Zespół ds. Zamówień
Publicznych (AZP)

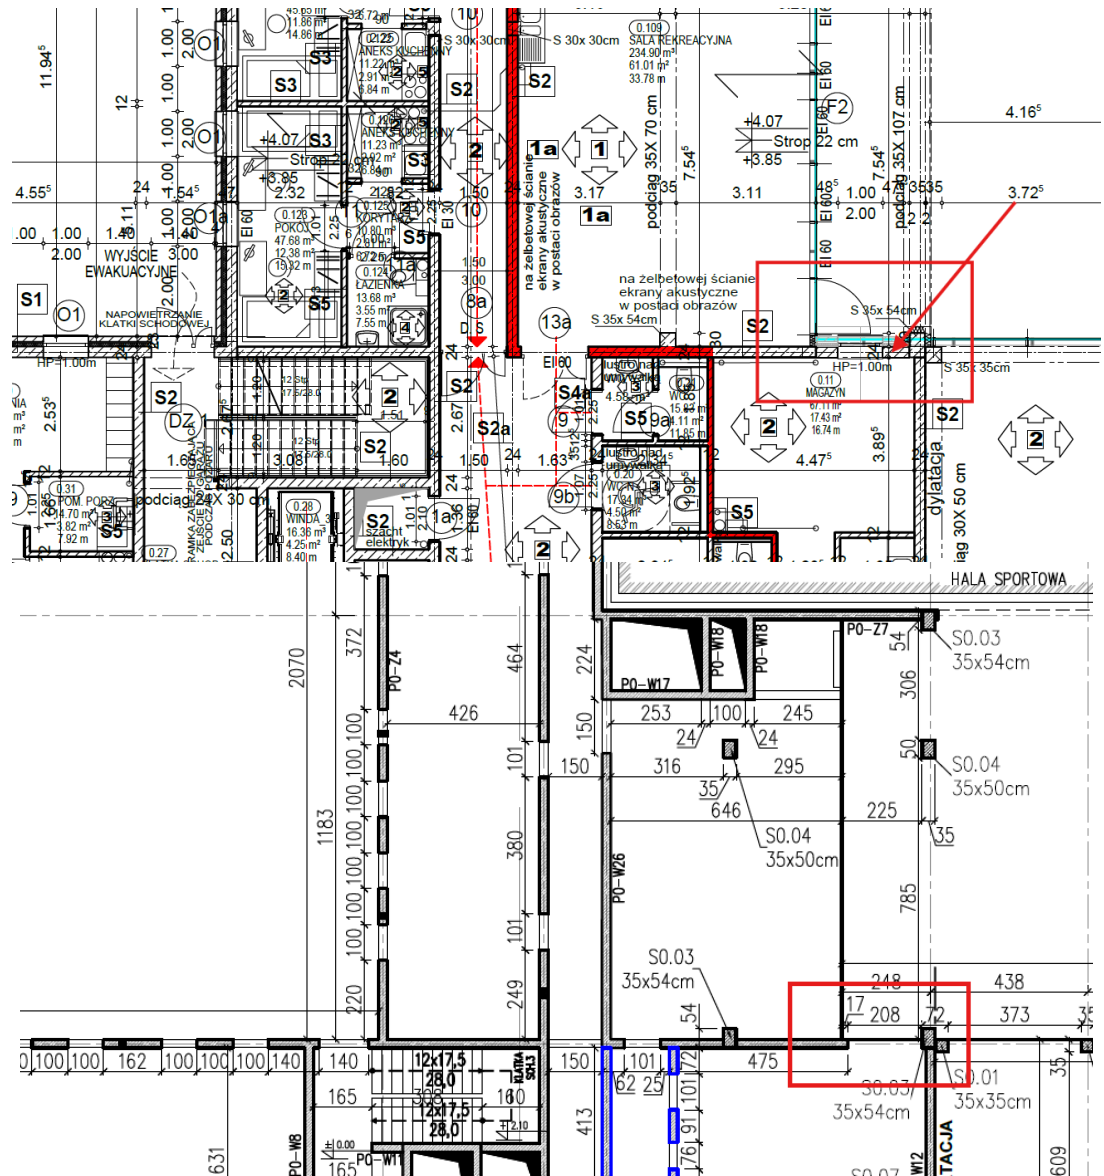
3. Prosimy o informację, czy w zaznaczonym miejscu na poziomie 0 w osiach D-7/8 znajduje się otwór w ścianie żelbetowej, na rysunku architektury zaznaczony jest otwór okienny, "RYS 3 Akademiak_Poziom_0_WYKONAWCZY_100_ODDANIE_781" a w dokumentacji rysunków konstrukcyjnych nie ma ściany z tym otworem. "KW-4.0.0 - RZUT POZIOMU 0"

Stanowisko (wyjaśnienie) Zamawiającego: jest to otwór okienny, nadproże na wysokości 3.0 m od wykończenia posadzki.

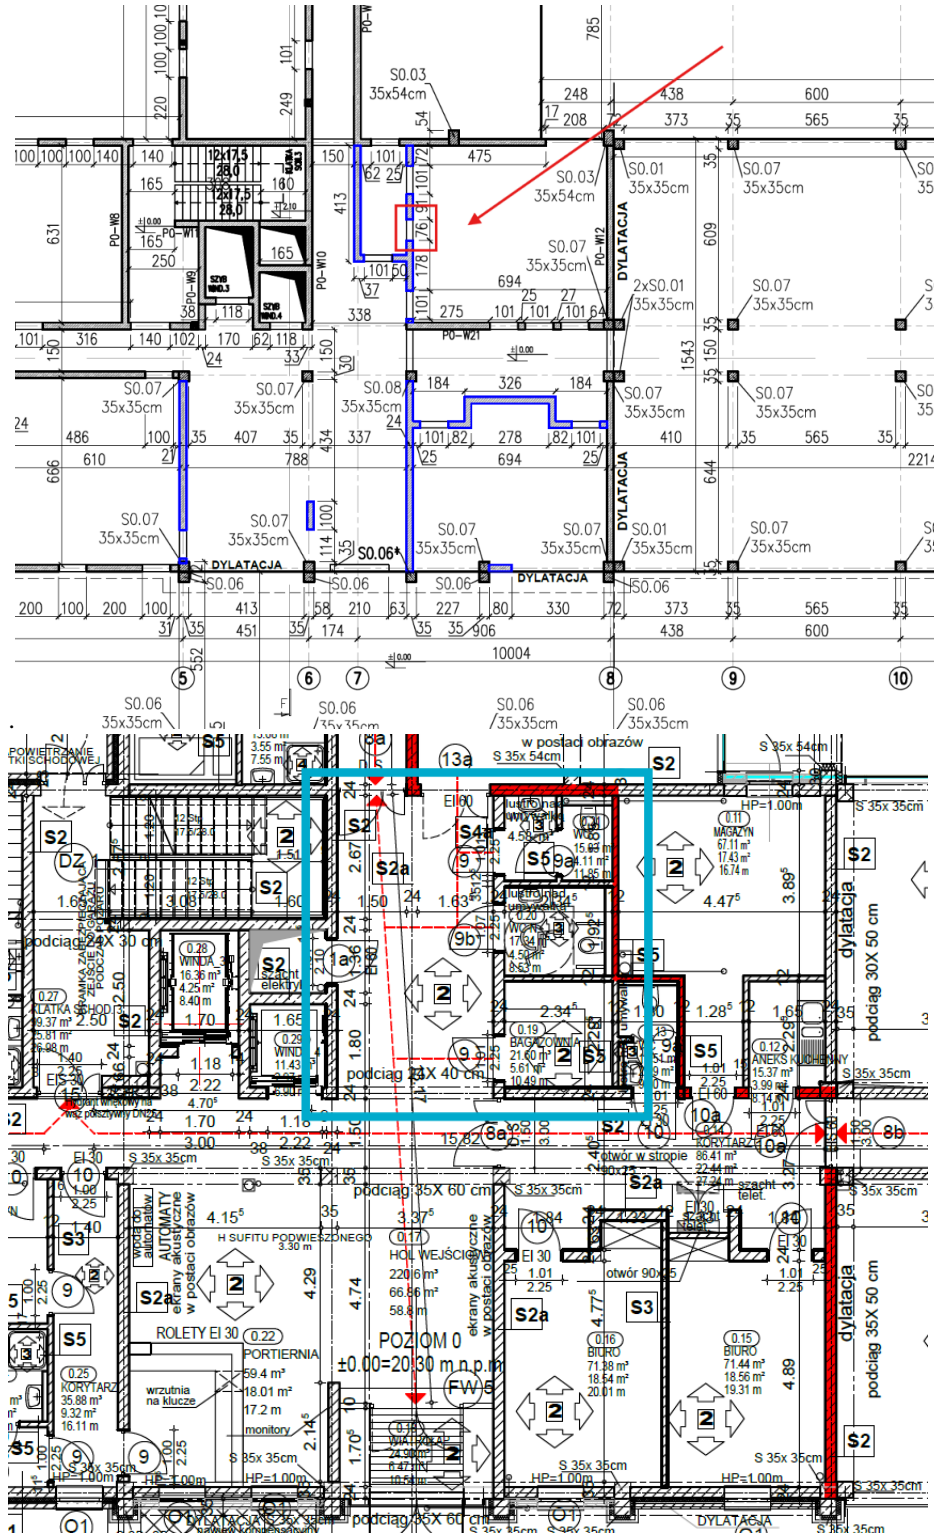
5. Na rysunku konstrukcji na piętrze 0 w osiach 7-8/C-B na rzucie widać otwór o szerokości 74 cm. "KW-4.0.0 - RZUT POZIOMU 0" Prosimy o informację jaka jest wysokość otworu. Dodatkowo rysunki architektury nie pokrywają się w tym miejscu z rysunkami konstrukcji. Prosimy o informacje czy w podanym miejscu występuje ściana murowana widoczna na rysunku konstrukcyjnym.

Stanowisko (wyjaśnienie) Zamawiającego: wg architektury.

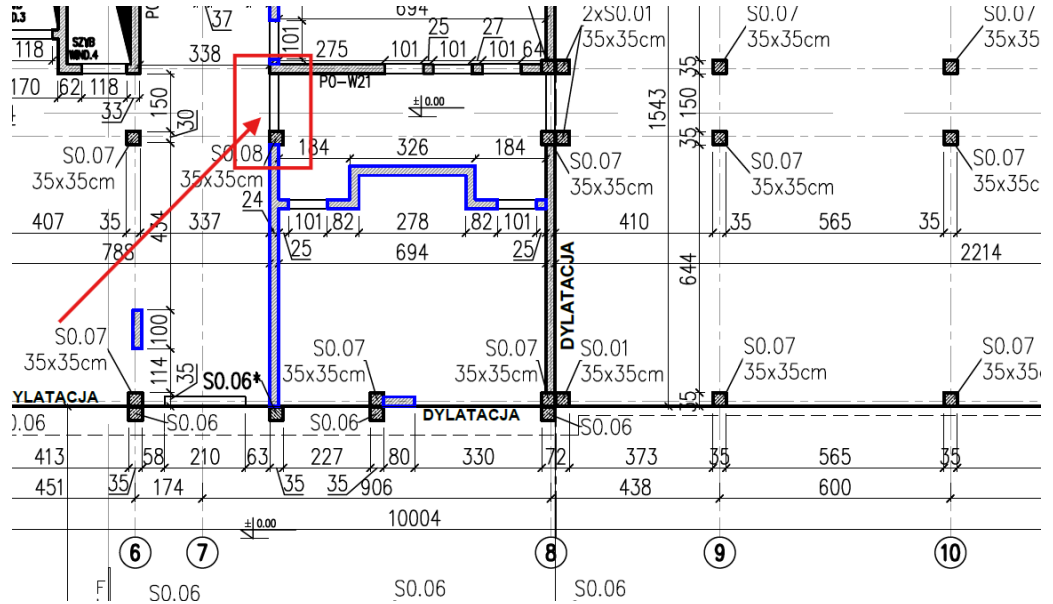
6. Na rysunku konstrukcji “KW-4.0.0 - RZUT POZIOMU 0” widoczny jest otwór, prosimy o informacje, czy w zaznaczonym miejscu występuje ściana żelbetowa czy ściana murowana.

Stanowisko (wyjaśnienie) Zamawiającego: Należy zastosować ścianę murowaną. Zgodnie z projektem architektury.

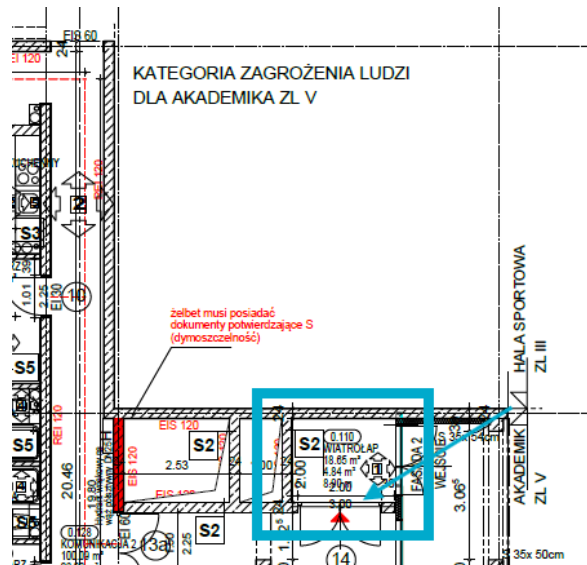
7. Na rysunkach konstrukcyjnych na rzutach zaznaczone są otwory w ścianach jednak nie ma podanych ich dokładnych wysokości. Prosimy o uzupełnienie tych informacji oraz dodanie brakujących otworów.

Stanowisko (wyjaśnienie) Zamawiającego: Wysokości należy dostosować do zastosowanych materiałów (przekroju instalacji).

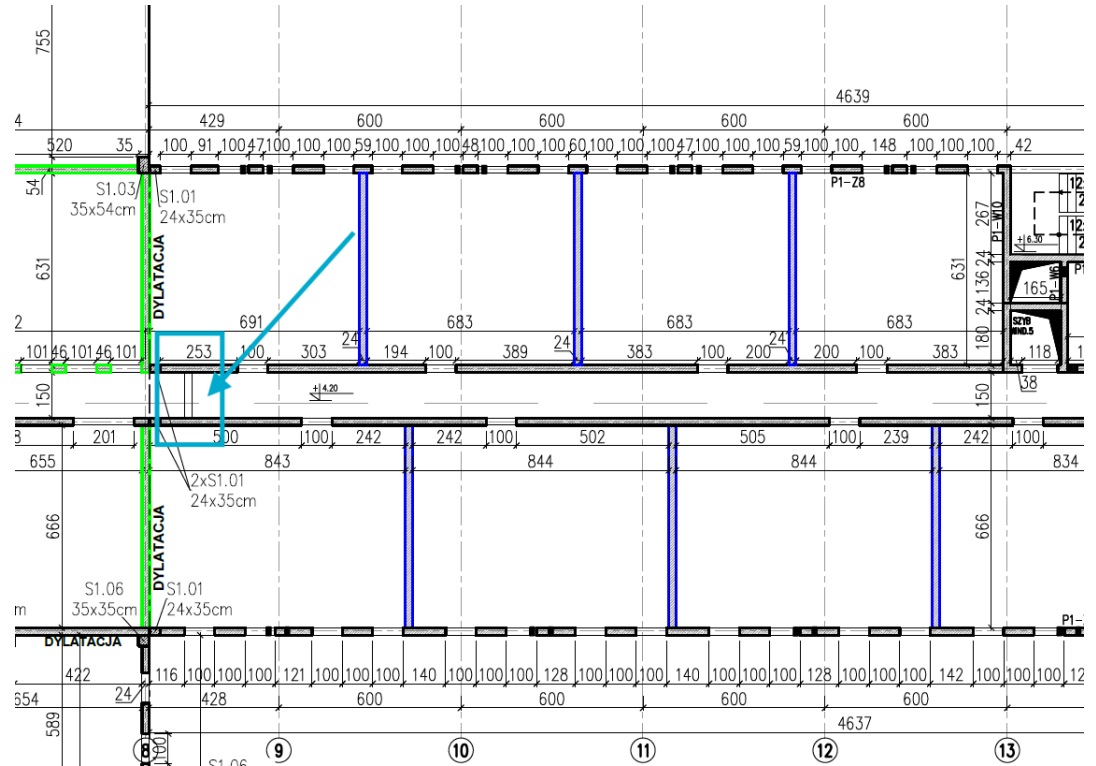
8. Czy w zaznaczonym miejscu na poziomie 0 w osiach 7-8/E występuje ściana żelbetowa/murowana? “RYS 24 AkademiK_Poziom_0_WYKONAWCZY_ŚCIANY_ODDANIE_808”

Stanowisko (wyjaśnienie) Zamawiającego: Należy zastosować ścianę murowaną. Zgodnie z projektem architektury.
